改善箇所説明図

メイン制御モジュール (CEM : セントラルエレクトロニックモジュール)

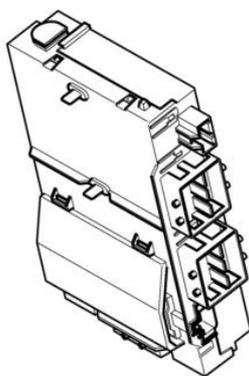
基準不適合発生箇所

メイン制御モジュールのプログラムが不適切なため、エンジン停止直後に再始動した場合、燃料ポンプへ電源が供給されず、エンジンが始動しないおそれがある。

改善の内容

全車両、当該モジュールのプログラムを修正する。

識別

右前席ドアヒンジ取り付けボルトに黄色ペイントを塗布する。
